改善箇所説明図

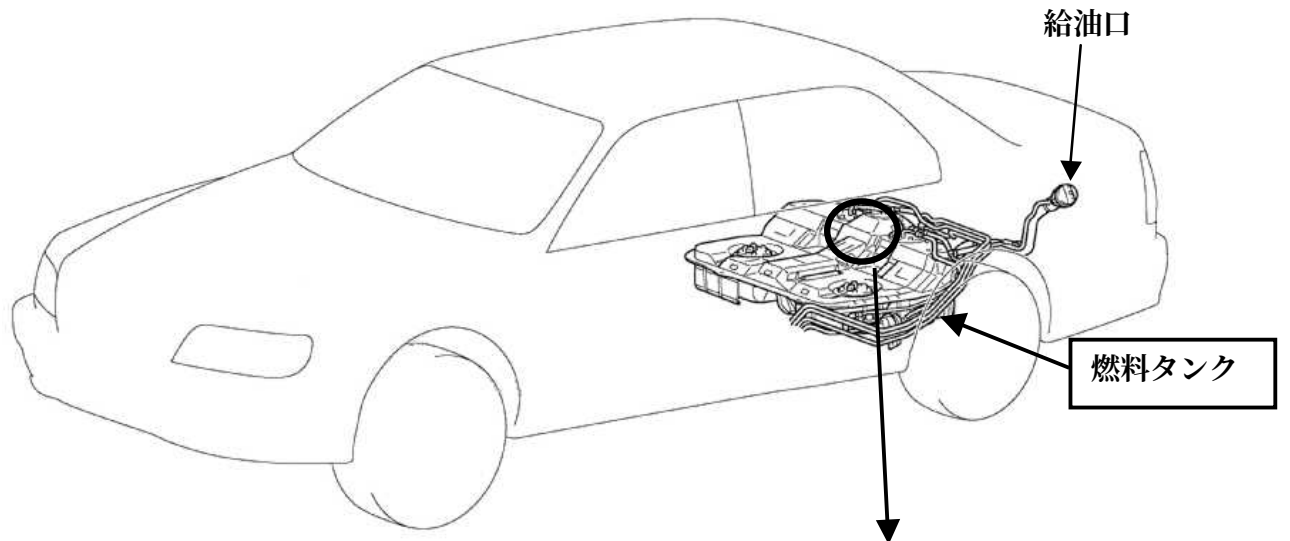
基準不適合発生箇所

設計指示値を超えて製造された燃料タンクを組み付けたため、燃料タンク上面と車体との隙間が規定値より大きくなるものがあり、燃料タンク内の圧力の変化により異常に変形するものがある。そのため、そのままの状態で使用を続けると、燃料タンク上部に亀裂が発生し、最悪の場合、燃料を満タンにすると燃料が漏れるおそれがある。

改善の内容

全車両、燃料タンクを対策品と交換の上、車体フロアとの隙間を規定値以内に調整する。

識別：ヒューエルリッドのヒンジ部に白色または黄色のペイントを塗布する。
